## ***Bjørnstad, Sarpsborg. Kvalitetssikring NVE 20388 Notat RIG01***

# Bjørnstad, Sarpsborg. Kvalitetssikring NVE 20388 Kvalitetssikring iht. NVE Kontrollskjema områdestabilitet

Løvlien Georåd AS har som uavhengig foretak foretatt kvalitetssikring av COWI AS sine vurderinger av områdestabilitet i forbindelse med detaljregulering for etablering av et nytt næringsområde ved Bjørnstad i Sarpsborg kommune. Kvalitetssikringen er utført etter krav i NVE veileder 7/2014 *Sikkerhet mot kvikkleireskred*.

Figur 0.1 utklipp fra COWIs tegning 1.0 i NOT-RIG-01 (versjon 1.0)

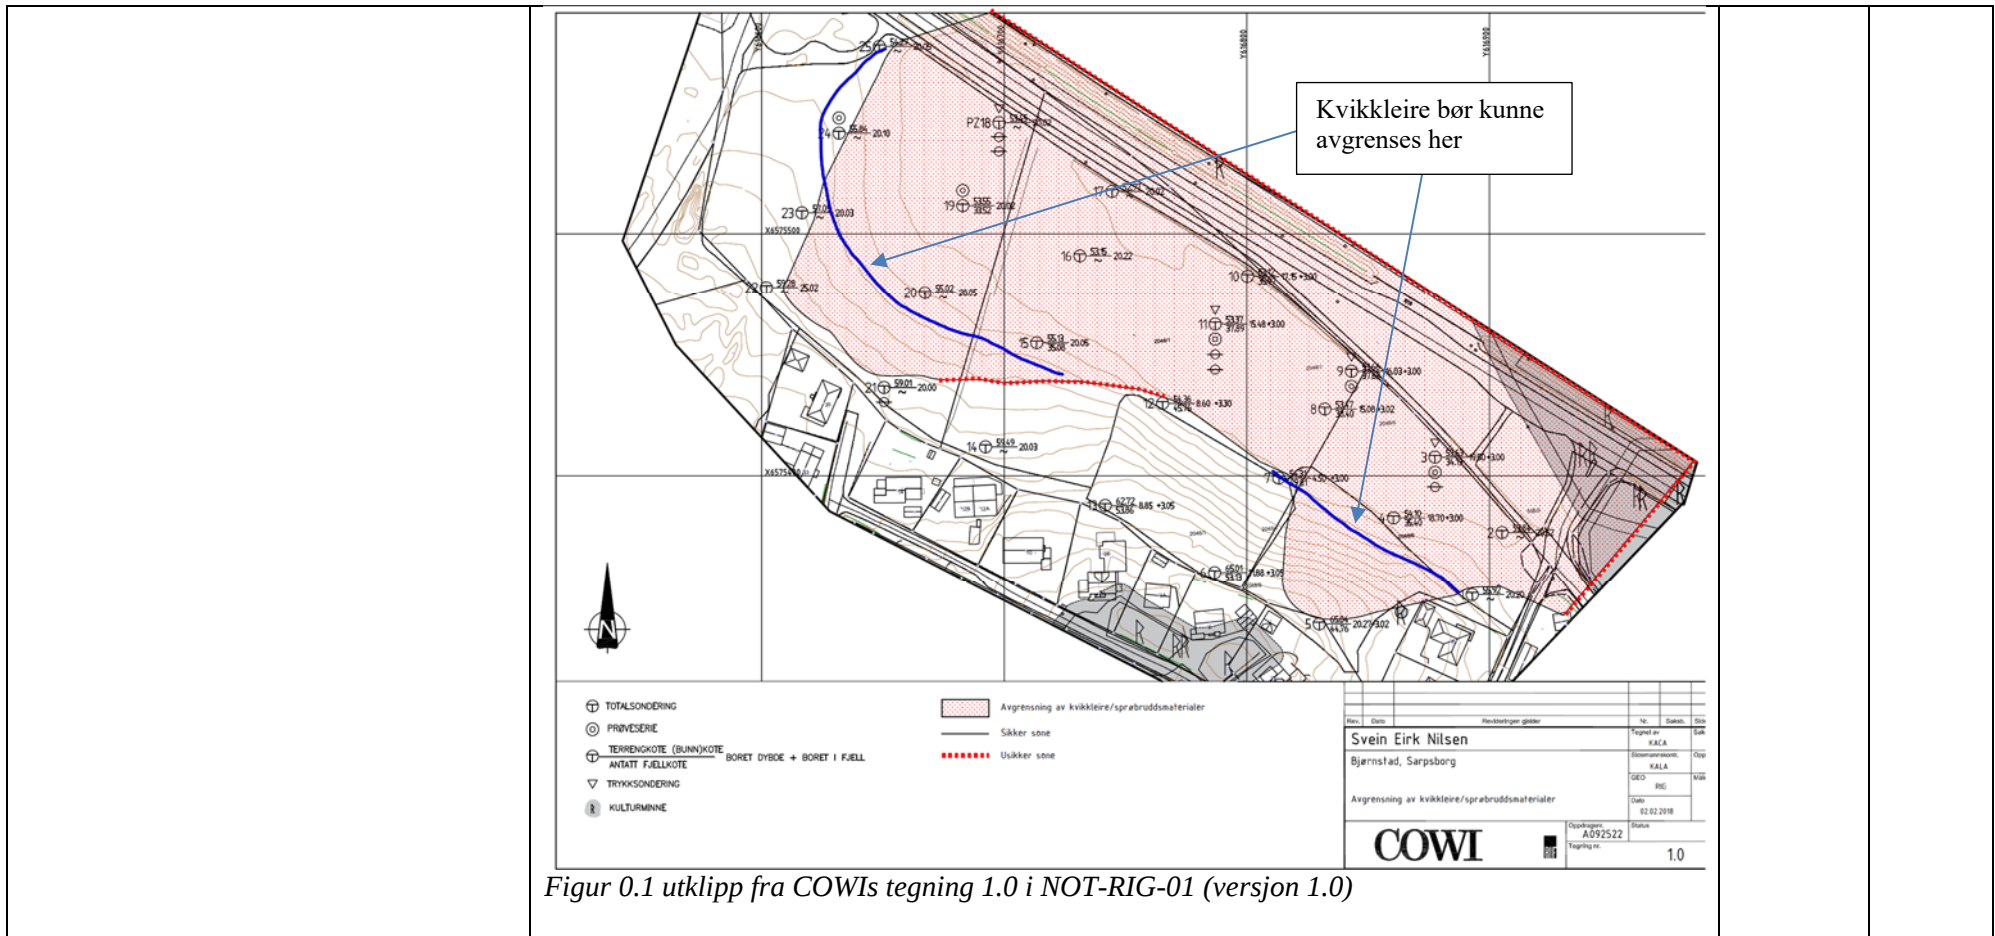
Kontrollpunkt	Kommentar	Kategori	Status
<p>Faresone</p> <ul style="list-style-type: none"> <li>- Løsne- og utløpsområde</li> <li>- Klassifisering/faregrad</li> <li>- Tiltakskategori</li> <li>- ROS-analyse</li> </ul>	<p><i>COWI har avgrenset utbredelsen av kvikkleire/sprøbruddmateriale som vist med rød skravur i tegning 1.0 i NOT-RIG-01 (se utklipp fra tegningen i figur 0.1). Vi mener undersøkelsene på tomte indikerer at avgrensningen kan trekkes noe lengre mot nord (som vist med blå strek i figur 0.1), da det ikke er indikasjoner på kvikkleire/sprøbruddmateriale i borpunktene som er utført øverst i terrenget, med unntak av borpunkt 13. Topografien i området hvor det er påvist forekomster av kvikkleire/sprøbruddmateriale nord på tomte tilsier at området ikke ligger i et aktsomhetsområde for områdeskred siden terrenget er tilnærmet flatt. På nordsiden av tomte/E6 er terrenget relativt flatt før det skråer ned mot Vestvatnet. Gjennomsnittlig helning fra tomten og ned mot nærmeste ravedaler nord for E6 er slakere enn 1:20. Et eventuelt områdeskred på nordsiden av E6 vil følgelig ikke kunne berøre den aktuelle tomte.</i></p> <p><i>Vi ber om at dette vurderes nærmere.</i></p> <p><i>Faresonen er avgrenset mot sør ved å anta avtakende mektighet av leirlaget mot sør langs det valgte beregningsprofilen (mot borpunkt 13 og 14). Det er ikke er indikasjoner på det samme leirlaget sideveis i terrenget i de høyereliggende borpunktene. Punktet lukkes.</i></p>	TS	L

<p><i>Etter vår oppfatning er ikke løsneområdene som er tegnet inn i tegning 1.1 i NOT-RIG-01 realistiske siden det ikke er påvist kvikkleire/sprøbruddmateriale bakover i skråningen som kan utløse et områdeskred.</i></p> <p><i>Vi ber om at dette vurderes nærmere.</i></p> <p><i>I versjon 2.1 av RIG-NOT-01 er det gjort en ny vurdering av løsneområdet mot sør, der løsneområdet vil omfatte borpunkt 13 og 14, dette virker fornuftig. Punktet lukkes.</i></p>	TS	L

Figur 0.2 utklipp fra COWIs tegning 2.2 i NOT-RIG-01 (versjon 1.0)

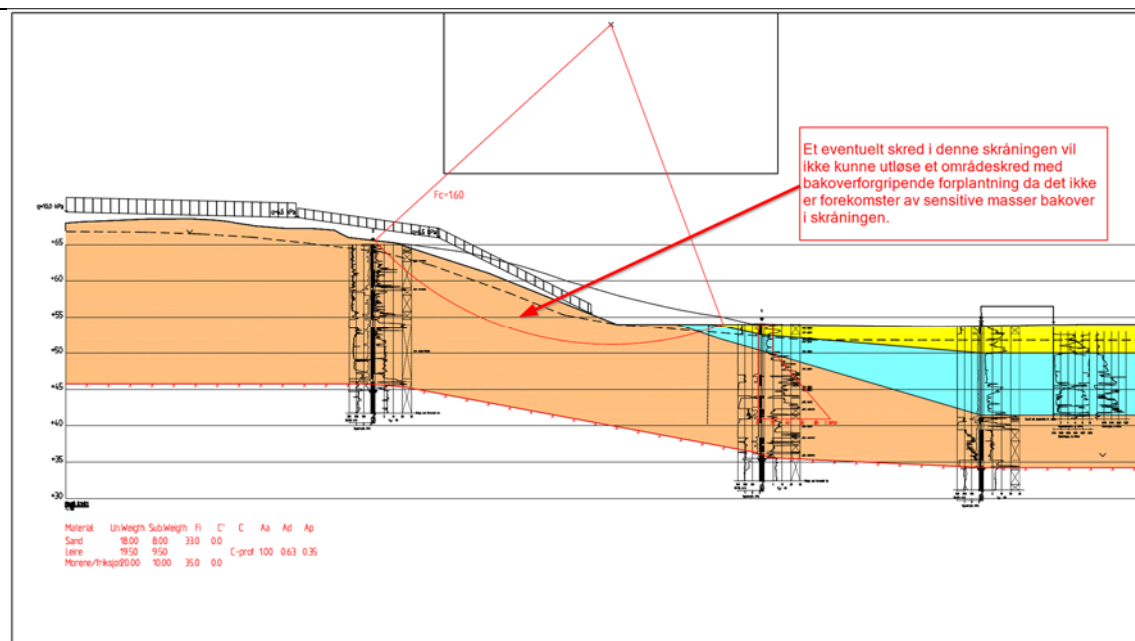
<p><i>COWI har beregnet stabiliteten av et antatt kritisk snitt sørøst på tomta, der kvikkleirelaget er avsluttet mot foten av skråningen mellom borpunkt 4 og 5 (se utklipp fra beregning i figur 0.2). Vi mener denne lagdelingen virker fornuftig og bør legges til grunn. Den stemmer imidlertid ikke overens med den antatte utbredelsen av kvikkleire/sprøbruddmateriale som er tegnet inn i plantegningen (tegning 1.0 i NOT-RIG-01, se figur 0.1). Dersom lagdelingen i beregningssnittet legges til grunn, vil det ikke kunne oppstå et bakoverforgripende områdeskred i skråningen, siden løsmassene oppover i skråningen ikke innehar sprøbruddegenskaper. Vi mener følgelig at løsneområdene som er tegnet inn i tegning nr. 1.1 i COWIs rapport ikke kan kategoriseres som områdeskred iht. NVE 7/2014 og at et eventuelt skred som skjærer ned i kvikkleiren nederst i skråningen ikke vil kunne bre seg bakover som et områdeskred.</i></p> <p><i>Eventuelle skjæringer/fyllinger i forbindelse med opparbeidelse av tomta skal imidlertid behandles som lokalstabilitet med krav til beregningsmessig sikkerhet etter Eurokode 7.</i></p> <p><i>Vi ber om at dette vurderes nærmere.</i></p> <p><i>I versjon 2.1 av RIG-NOT-01 har COWI endret plassering av beregningsprofilen slik at den går gjennom borpunkt 13, 15 og 16. Det valgte profilen virker fornuftig, punktet lukkes.</i></p>	TS	L
